TECHNISCHE MITTEILUNG VTM315-62

ATA-Code: entfällt
Schwerpunktkupplung

G 103A/B/C

VTM315-62
Seite 2 von 4
21-Jan-2002

Wichtiger Hinweis: Darstellung für G 103A TWIN II ACRO ! Für andere Baureihen ist ein abweichender Einbau möglich!

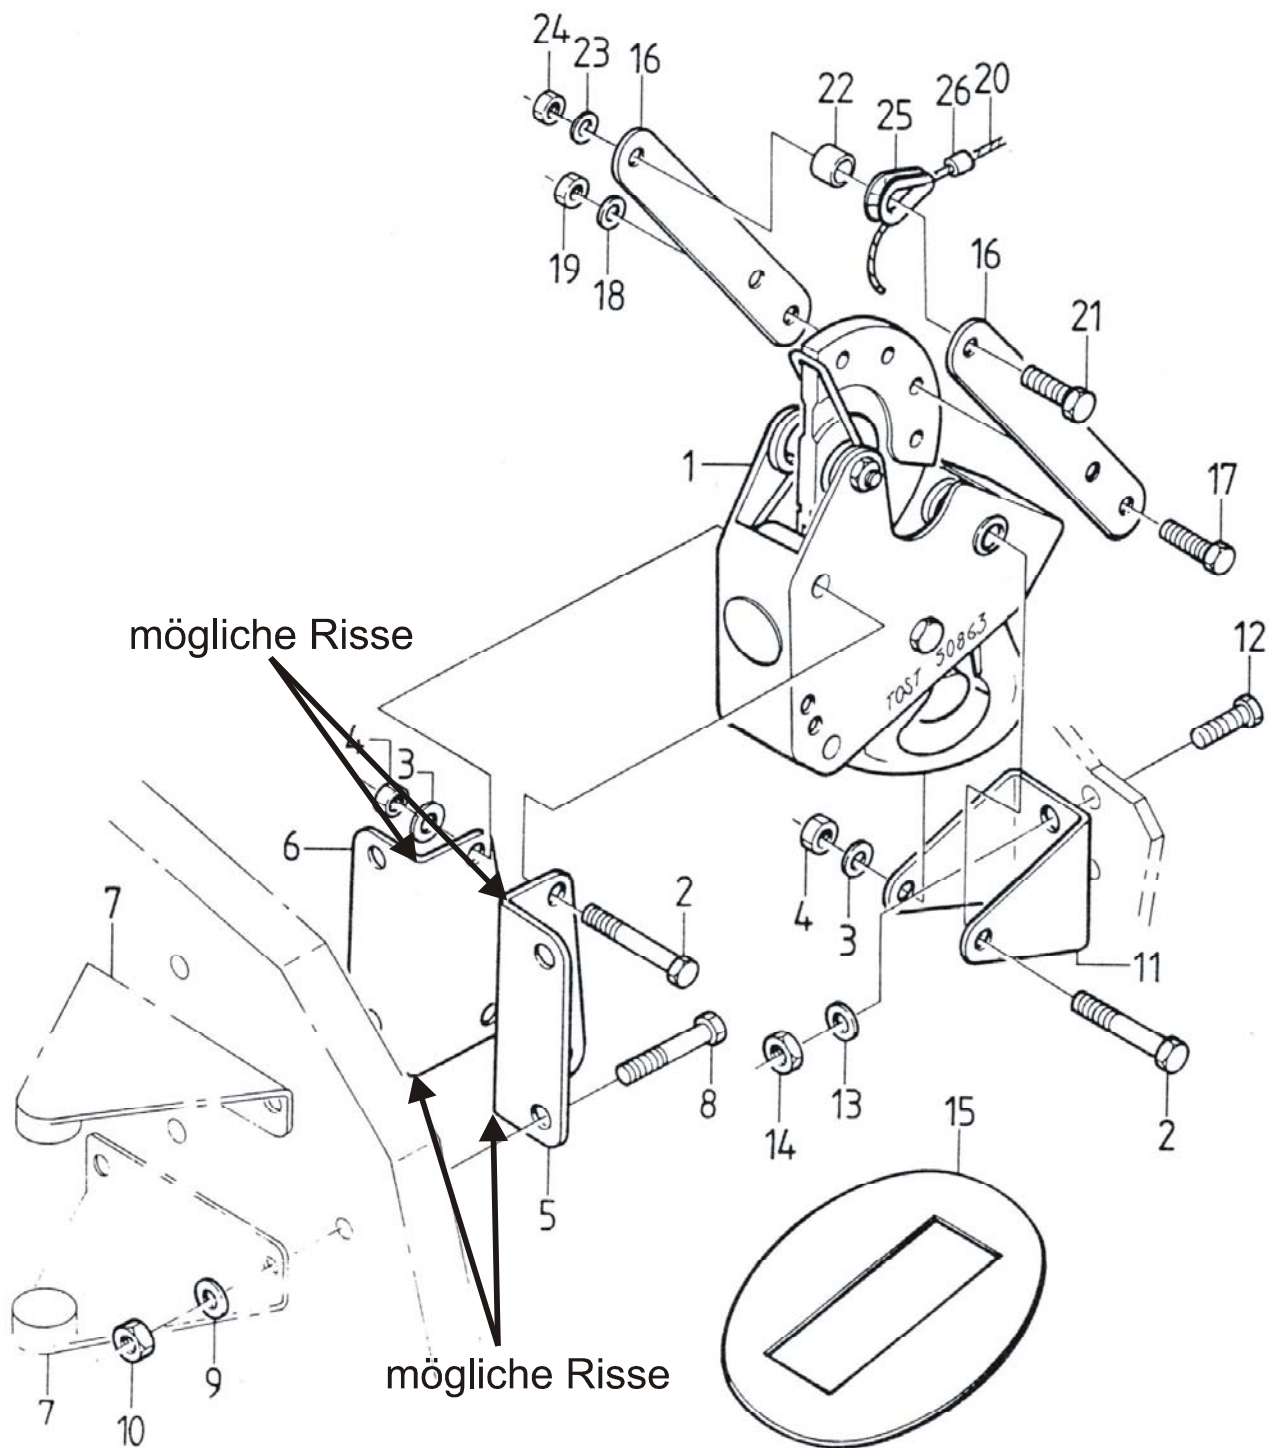
Nach längerem Betrieb (d.h. Schleppen mit der Schwerpunktkupplung) kann es vorkommen, dass an den vorderen Befestigungswinkeln der Schwerpunktkupplung Risse auftreten.

1.8.1 Die Kupplungswinkel 103-2235.03 und 103-2235.04 oder 103B-2360.01 und 103B-2360.02 sind wie folgt auf Risse zu prüfen:

- hinteren Sitz ausbauen
- Kupplungswinkel auf Rissbildung überprüfen, siehe Abbildung S. 2 (falls nötig mit Hilfe eines Spiegels / Taschenlampe)

- hinteren Sitz ausbauen
- linke und rechte Instrumentenbrettverkleidung ausbauen
- **vordere** Verschraubung (Nr. 2, 3, 4) der Schwerpunktkupplung ausbauen, hintere Verschraubung (Nr. 12, 13, 14) lösen
- Befestigungswinkel (Seite 2, Nr. 5 und 6) ausbauen
- neue Befestigungswinkel 103B-2360.01/2 und 103B-2360.02/2 einbauen

Wichtiger Hinweis: Bei TWIN ASTIR und TWIN ASTIR TRAINER ist zusätzlich Blech 103-2360.02 unter den Befestigungswinkeln einzubauen.

Hinweis: Beim Einbau sind die im Umbausatz mitgelieferten neuen Stoppmuttern (Nr. 4, 10) zu verwenden.
